PLUi_H

ANNEXES A LA CONTRIBUTION DE LA COMMUNE

A. RESERVES DE LA COMMUNE SUR LE VOLET MOBILITE

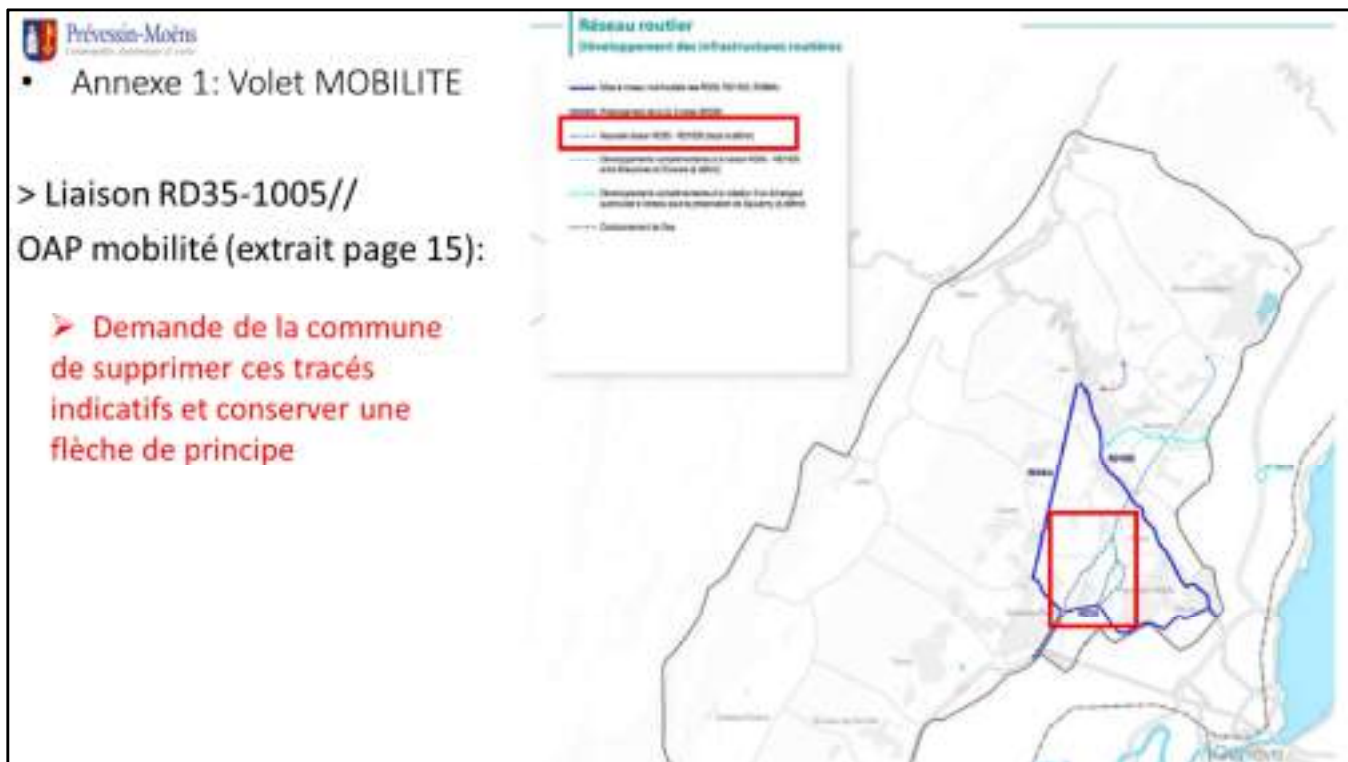
Dans l'OAP mobilité, la liaison RD35-RD1005 est traitée page 12, appuyée par un schéma illustratif peu parlant notamment car non légendé.

La commune demande la suppression du schéma donnant les tracés indicatifs.

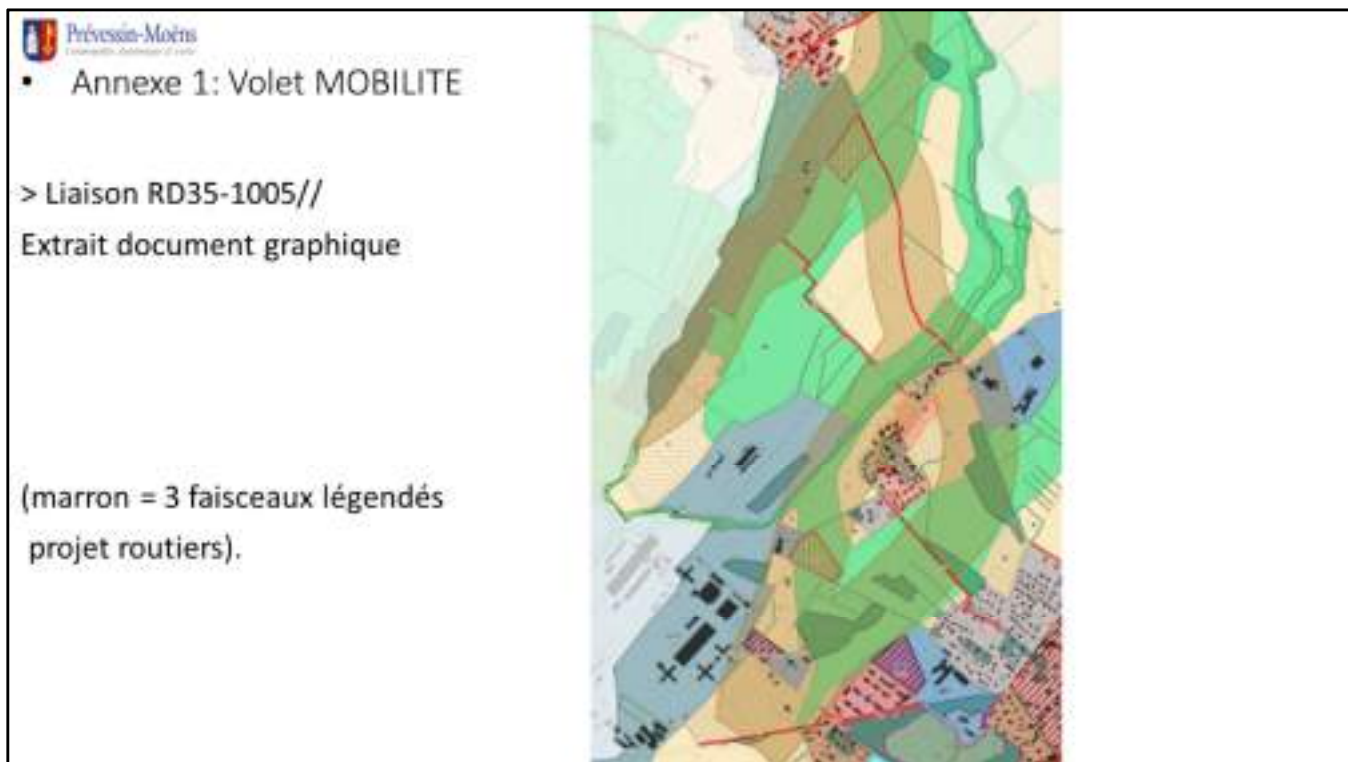
Page 15 de l'OAP mobilité, une carte des infrastructures routières vient préciser les tracés (à définir) du futur développement routier du pays de Gex. La portée juridique de l'OAP aux termes de l'article L152-1 du code de l'urbanisme oblige à instruire les autorisations d'urbanisme dans un rapport de compatibilité.

La retranscription de 3 variantes sur le plan de zonage (par le biais de faisceaux de 300 mètres de large légendés « projet routier »), document graphique réglementaire (L151-18 et L152-1 du code de l'urbanisme) légitime un degré de force obligatoire lié à un rapport de conformité dans l'instruction des demandes d'autorisations du droit des sols.

Aussi, afin de sécuriser l'exécution du futur plan ainsi que l'instruction des autorisations d'urbanisme délivrées par la commune, **la commune demande à ce que les variantes de tracés soient retirées du plan de zonage et de l'OAP Mobilité.**

Annexe 7.

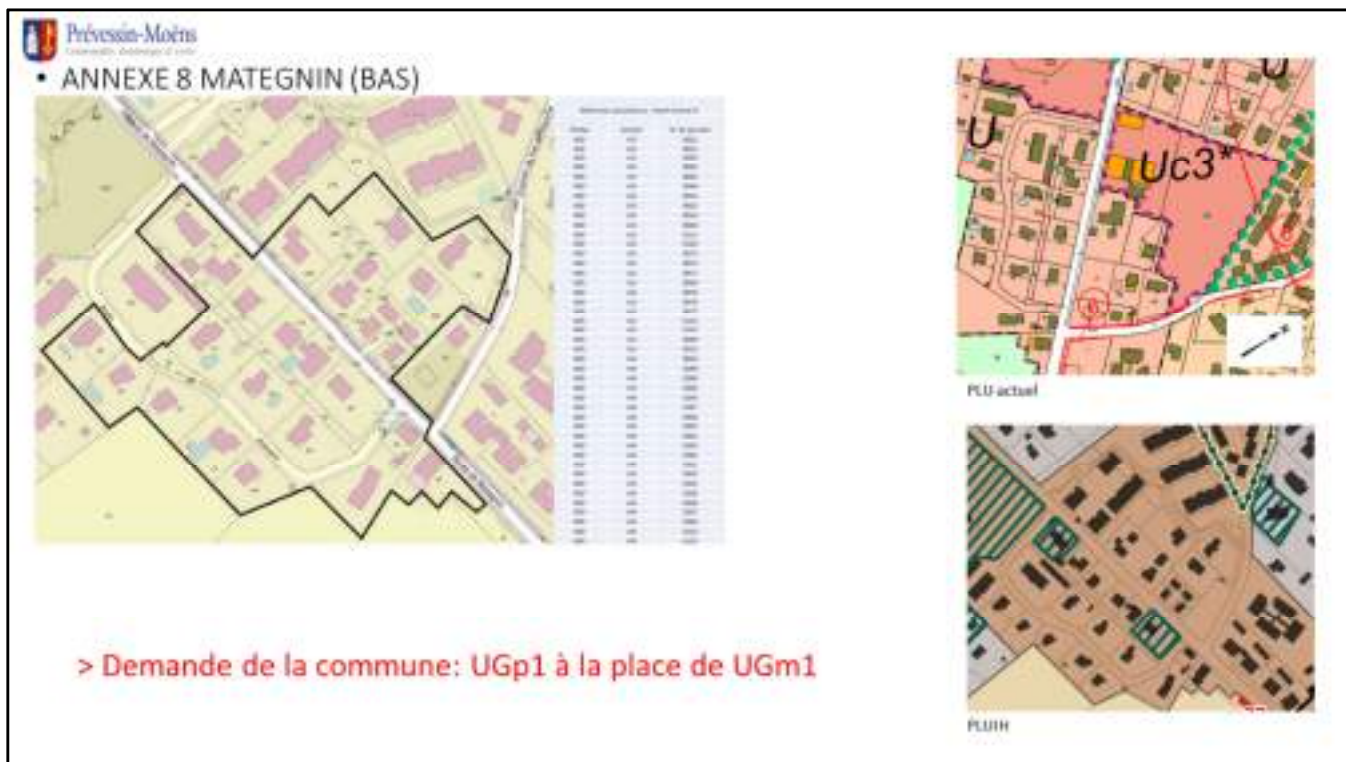
-Tissu pavillonnaire des tulipiers en limite du parc du Château.

Ce secteur, actuellement en zone Up au PLU opposable a été proposé en zone UGm1 pour accueillir de petits immeubles collectifs en R+2. En raison de sa proximité avec la parc du château, il s'agit d'un secteur sensible sur le plan paysager que la commune souhaite préserver. Aussi, **la commune demande que les parcelles ci-dessus soient classées en UGp1.**

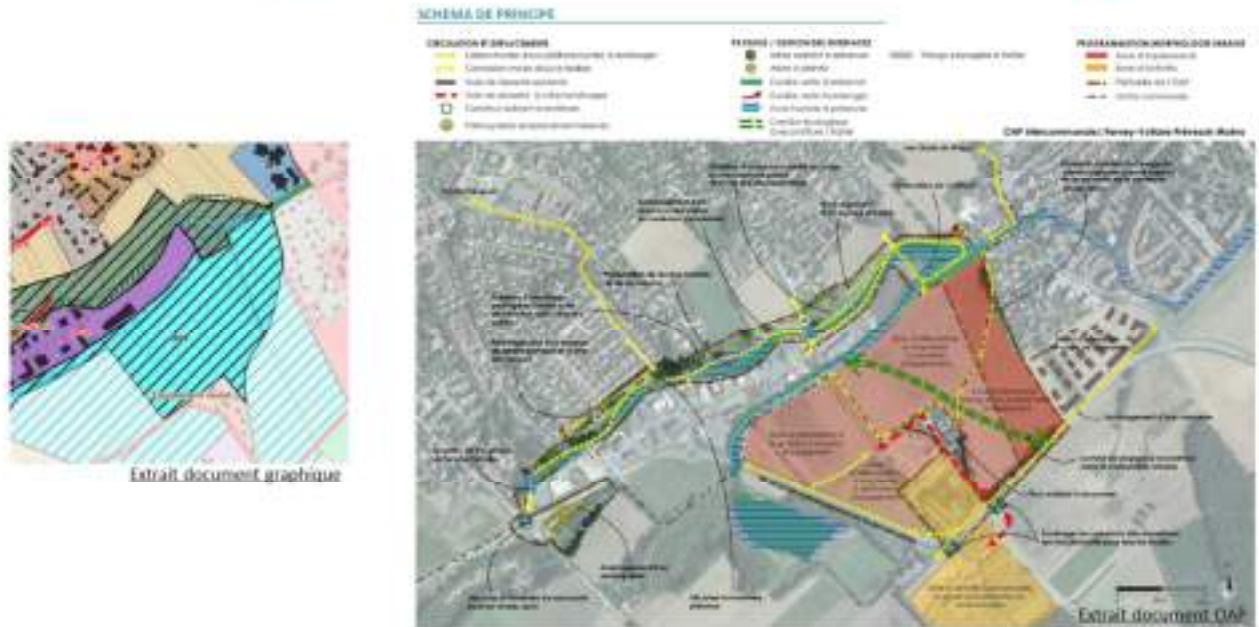
➤ Demande de la commune: maintien en A de la zone 2AUE
(pertinence de l'ouverture à l'urbanisation/ corridor écologique)

Zone 2AUE : en limite de Ferney Voltaire, complétée par l'OAP intercommunale. La commune s'interroge sur la pertinence de l'ouverture de ce secteur à l'urbanisation à l'heure actuelle en zone Agricole compte tenu notamment de la présence d'un corridor écologique et **demande son maintien en zone A.**
